VYSVĚTLENÍ ZADÁVACÍ DOKUMENTACE Č. 11

dle ustanovení § 98 zákona č. 134/2016 Sb., o zadávání veřejných zakázek

VÝSTAVBA DATOVÉHO CENTRA ZELENEČ

POHLED NA VNITŘNÍ ZÁBRADLÍ VÝSTUPNÍHO RAMENE

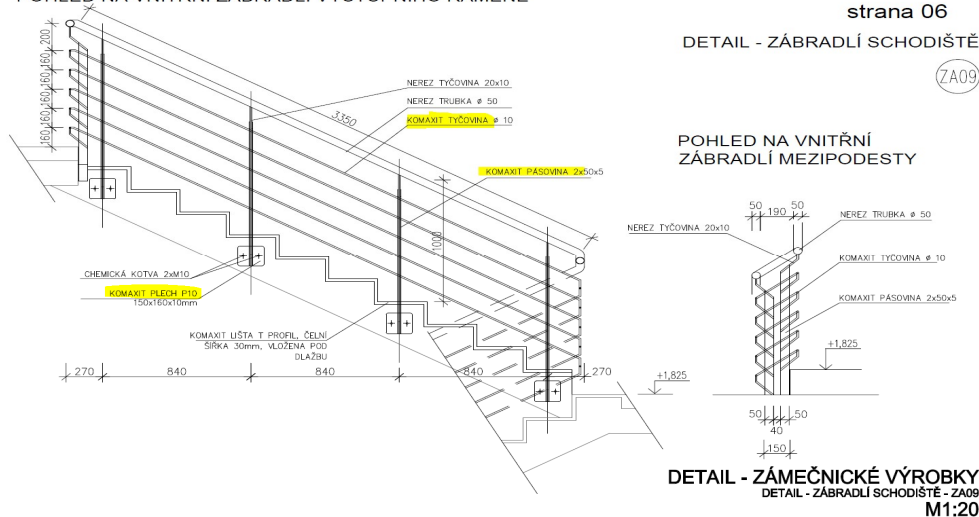
Dle výkazu oceli k prvku ZA09 má být veškerý materiál zábradlí z materiálu 1.4301, tedy NEREZ.

Dle zámečnických konstrukcí je v detailu zakresleno, že některé části mají mít povrchovou úpravu komaxit, předpokládáme, že tedy tyto prvky nemají být nerezové.

Žádáme o upřesnění materiálu zábradlí.

Vyjma nerezového provedení madla schodiště bude zábradlí provedeno ze stavební oceli a opatřeno komaxitovou povrchovou úpravou.

Tabulka VÝKAZ MATERIÁLU – OCELOVÉ KONSTRUKCE – ZA09 v souboru D_1_SO01_administrativní_budova/SO01_2_STAT/c4_VYKAZY_OCELI/VYKAZ_OCELI_SO_01_ADMIN.pdf se mění následovně:

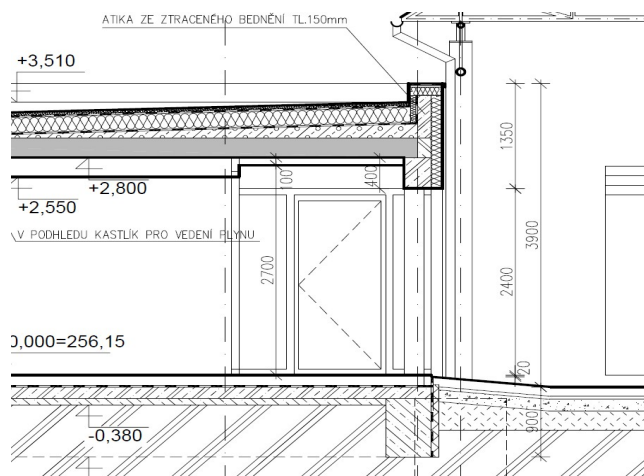
Nejasná specifikace turniketu. Dle popisu v knize specifikací je popsán turniket nedostatečně.

Dle výkresu D_1_SO03_1_AS_b_c_1_rez5.pdf se domníváme, že se jedná o celonerezový turniket s tvrzenými bezrámovými skleněnými křídly + prosklená postranní a horní stěna.

Žádáme o přesnější specifikaci materiálu.

Turniket je uvažován v celonerezovém provedení, to znamená, že i otočné křídlo bude v celonerezovém provedení (nikoliv skleněné).
